anteagroup AGENCE ANTILLES GUYANE	Client : SARL LE DOMAINE N° de l'affaire : GUYP210048 Intitulé de l'affaire : Résidence hameau de Caveland						
Rédacteur : Morgan LE BOURVELLEC <i>Tel : 05-94-20-01-28 email : morgan.lebourvellec@anteagroup.com</i>							
Destinataires :

<i>D. KING</i>	<i>MO</i>	<i>D. ELI</i>	<i>AMO-Conception</i>	<i>M-T BONS</i>	<i>Autorité environnementale</i>
<i>D. KING</i>	<i>MO</i>						
<i>D. ELI</i>	<i>AMO-Conception</i>						
<i>M-T BONS</i>	<i>Autorité environnementale</i>						
Objet : Note réponse aux remarques émises par l'autorité environnementale							
Ref : STECT / 2022-90

**Demande de compléments de l'autorité environnementale
(STECT/2022 – 90)**

Objet : Demande de complément suite à votre demande d'examen au cas par cas pour le projet de construction d'un ensemble de logements « hameau de Caveland » sur la parcelle AT 1155 sise sur la commune de Rémire-Montjoly.

Figure 2 : Implantation du projet sur la parcelle AT1155

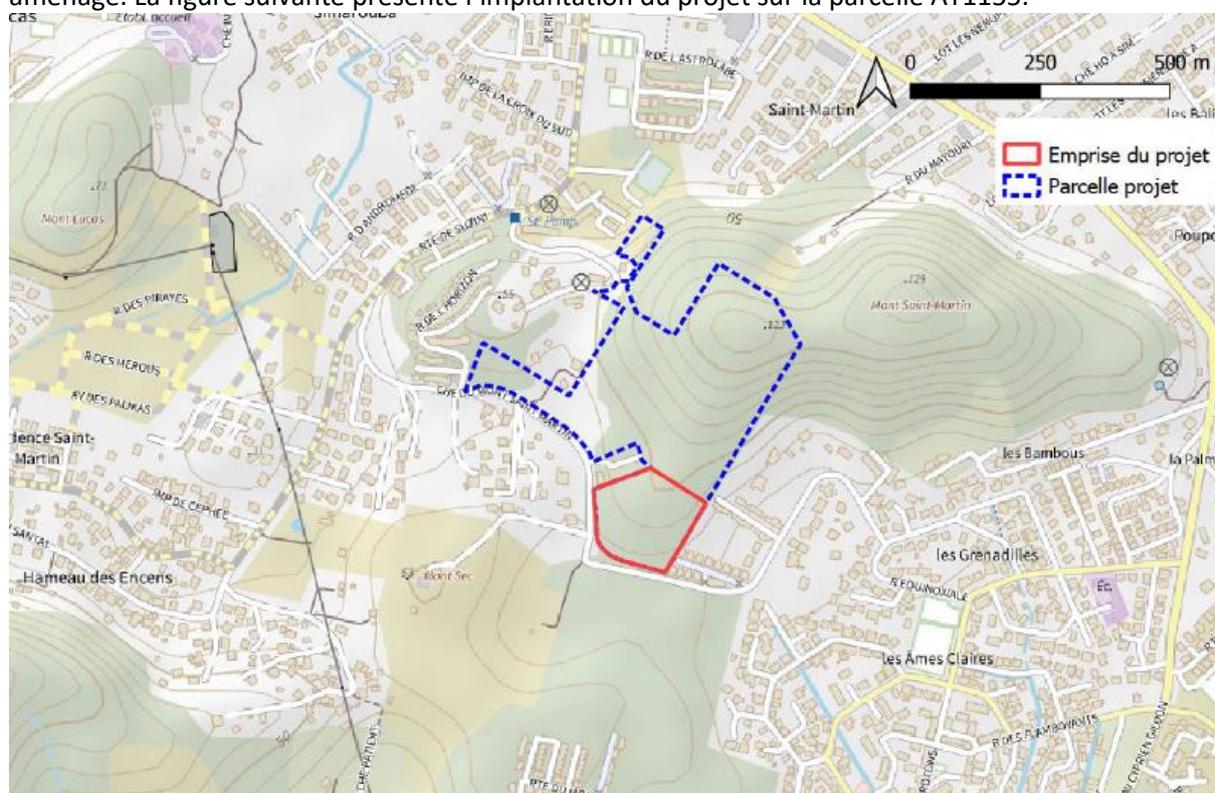
Enfin, après vérification, la parcelle AT1155 se situe en zone N du Plan Local d'Urbanisme (PLU) de la commune de Rémire-Montjoly, dans un milieu forestier remarquable. En zone N, la norme est le principe d'inconstructibilité dans un but de sauvegarde du territoire. Toutefois, bien que réservée à des espaces naturels, la zone n'est pas incompatible avec la possibilité de construire (installations temporaires) mais toutes les installations ne peuvent pas y être implantées. Il convient que les éventuelles constructions s'intègrent dans des secteurs de taille et de capacité d'accueil limitées. De plus, ces constructions ne doivent pas porter atteinte ni à la préservation des sols agricoles et forestiers, ni à la sauvegarde des sites, milieux naturels et paysages.

La parcelle AT1155 fait environ 16,6 ha et couvre le versant Sud du Mont Saint-Martin. Néanmoins, toute la parcelle ne sera pas aménagée. Seule la partie Sud, sur une surface d'environ 2,4 ha sera aménagée. La figure suivante présente l'implantation du projet sur la parcelle AT1155.

Concernant le plan d'urbanisme, la partie non aménagée de la parcelle se situe bien en zone N au PLU de Remire Montjoly. Néanmoins, le projet s'implantera au sud de la parcelle AT1155, en zone UD. Ce classement est compatible avec la réalisation du projet.

Point de raccordement projet Hameau de Cavalaud

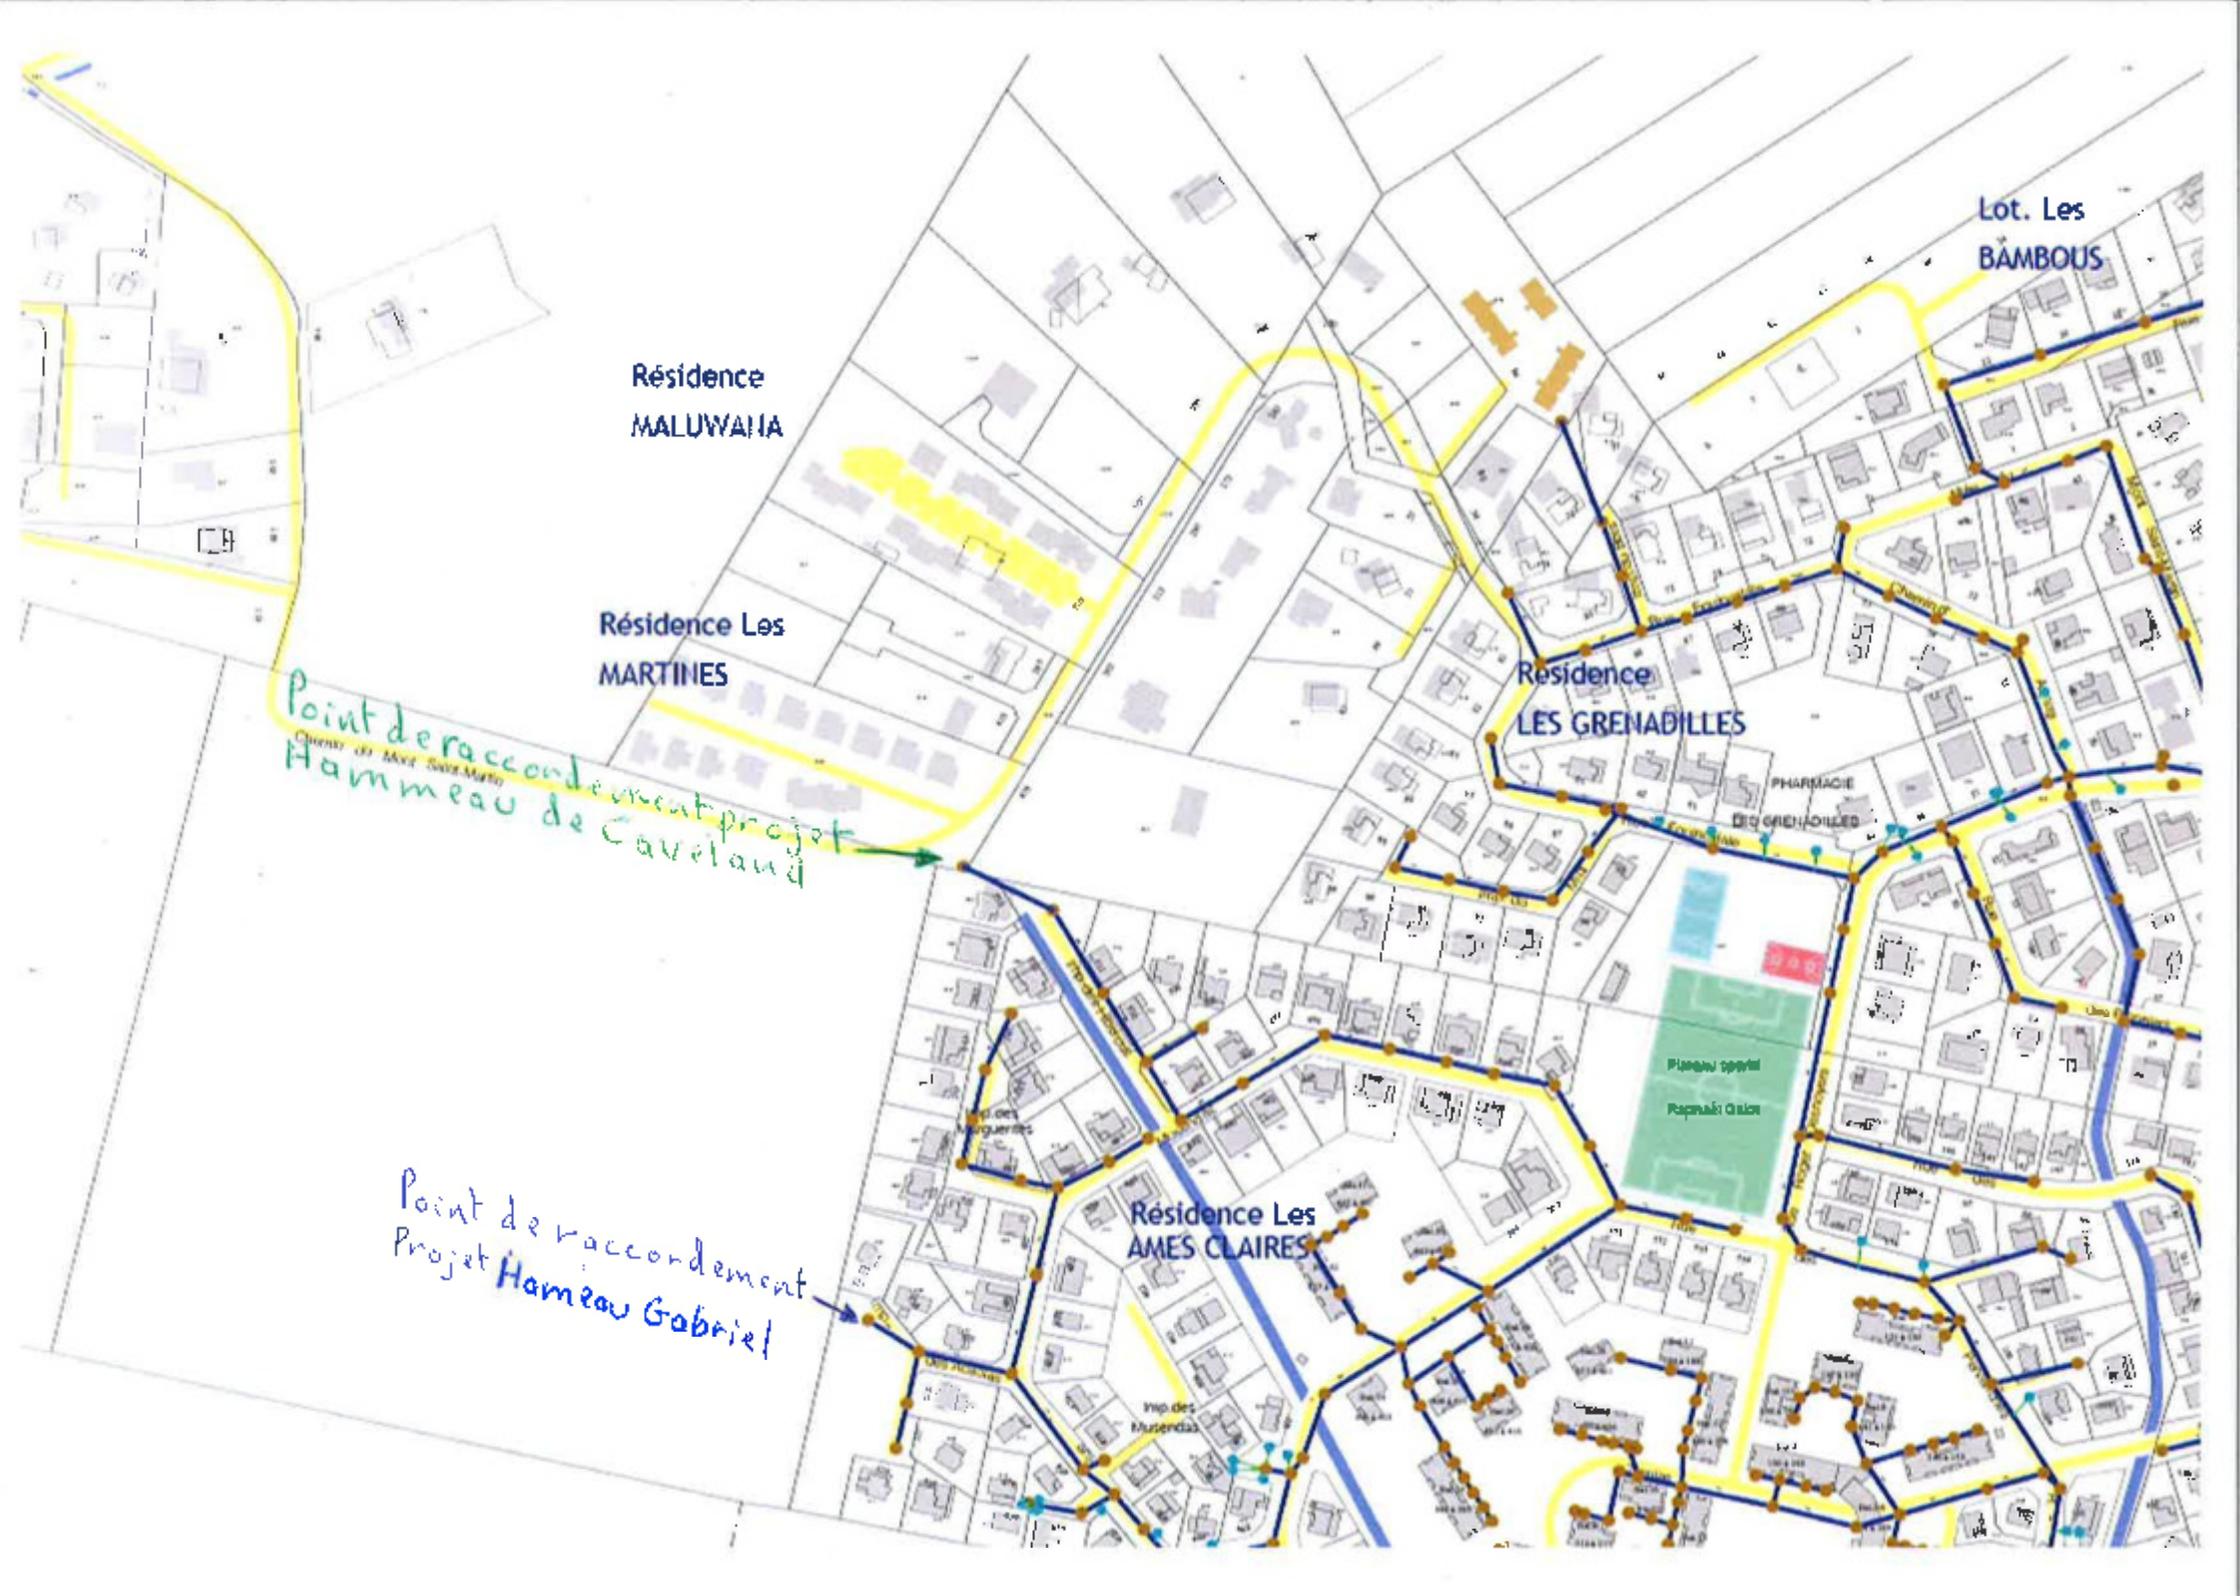
- Indiquer quel type d'assainissement des eaux usées a été retenu pour ce projet;

Il est prévu de se raccorder au réseau communal pour l'assainissement des eaux usées. Le point de raccordement est donné ci-dessous.

L'opération comporte un total de 263 Eh. Le plan de masse fourni présente un raccordement au réseau d'eaux usées public de la CACL.

Sur les bases de ces données, j'émet un **avis FAVORABLE**, pour un **raccordement de principe**.
